Contribuição da Enel Green Power Cachoeira Dourada S.A. para a Consulta Pública MME nº 24: Revisão Ordinária de Garantia Física de Energia das Usinas Hidrelétricas Despachadas Centralizadamente no Sistema Interligado Nacional - SIN

Neste documento estão às contribuições da Enel Green Power Cachoeira Dourada S.A.¹ para a Consulta Pública sobre a Revisão Ordinária de Garantia Física de Energia das Usinas Hidrelétricas Despachadas Centralizadamente no Sistema Interligado Nacional - SIN, no âmbito da Portaria nº 622, de 17 de novembro de 2016.

O gráfico a seguir mostra os valores que constam no deck do PMO novembro/2016 e os que constam no deck para revisão das garantias físicas para a usina Cachoeira Dourada.

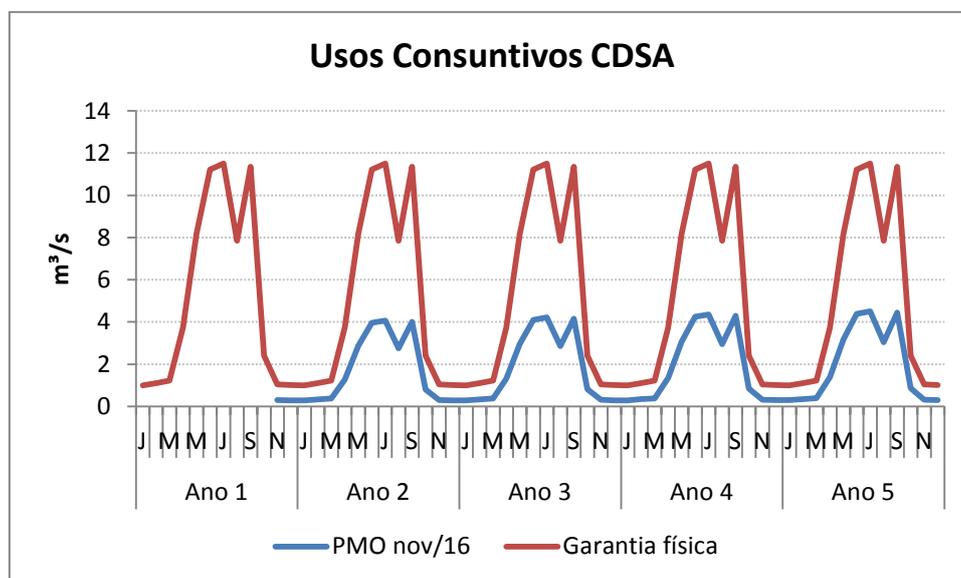
Segundo o relatório disponibilizado no âmbito dessa consulta pública, foi utilizada uma metodologia para consideração dos usos consuntivos diferente da considerada nos Programas Mensais de Operação.

Como são metodologias distintas, seria normal que os resultados fossem um pouco diferentes. Entretanto, esses valores são muito diferentes. Uma vez que se trata de um insumo extremamente importante na definição da garantia física, a adoção de novos valores deveria ser precedida de uma validação por parte dos agentes da metodologia utilizada e resultados alcançados.

Para este tema nossa contribuição é de que se mantenham os valores de usos consuntivos atualmente adotados pelo ONS, até que seja feita uma validação dos novos valores com os agentes de geração.
